改善箇所説明図 ①

基準不適合発生箇所

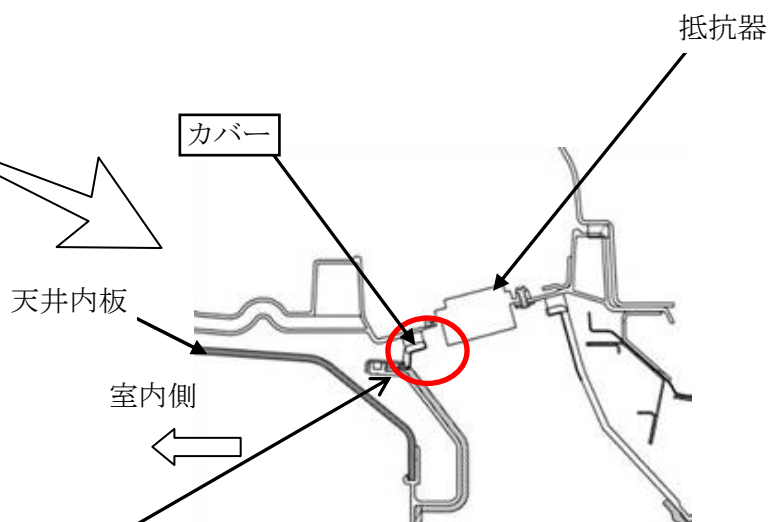
大型観光バスのエアコン用抵抗器の取付位置が不適切なため、当該抵抗器カバーと接触しているものがある。そのため、カバーと短絡し発火するおそれがある。

全車両、当該抵抗器とカバーの隙間を点検し、隙間が少ない場合は、カバーを切り欠く。また、点検において、カバーが焼損している場合は、カバーを新品に交換する。
